SERVICE INFO – INA 0123

Lugnare gång hos motorn vid ombyggnad från fast remskiva till frinav på generatorm

Bild 1: Utbyte av fast remskiva mot generatorfrinav

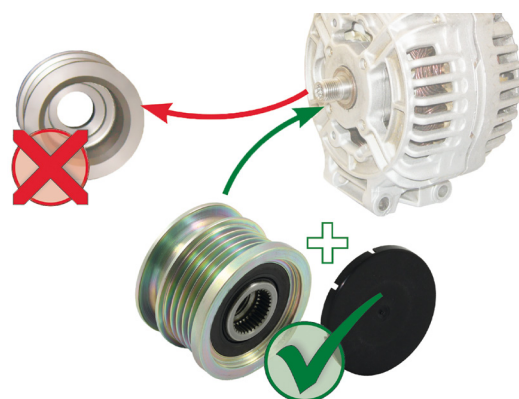
Vibrationer och störande oljud från aggregatdriftens område, kan uppstå hos ovan angivna fordon med fast remskiva på generatorm. Dessa uppstår som följd av långt större ojämnheter i varvtalet hos dieselmotorer, jämfört med bensinmotorer.

Generatorfrinavet frikopplar aggregatdrivningen från ojämnheter i varvtalet hos motorn och säkerställer en jämn och därmed lugn gång hos poly-v remmen. Som följd av detta kan man uppnå en tystare och mera behaglig gång hos motorn.

Schaeffler Automotive Aftermarket rekommenderar att den fasta remskivan byts ut mot generatorfrinav hos de nämnda fordonen.
OBS: Medföljande monteringsanvisningar skall ovillkorligen följas!
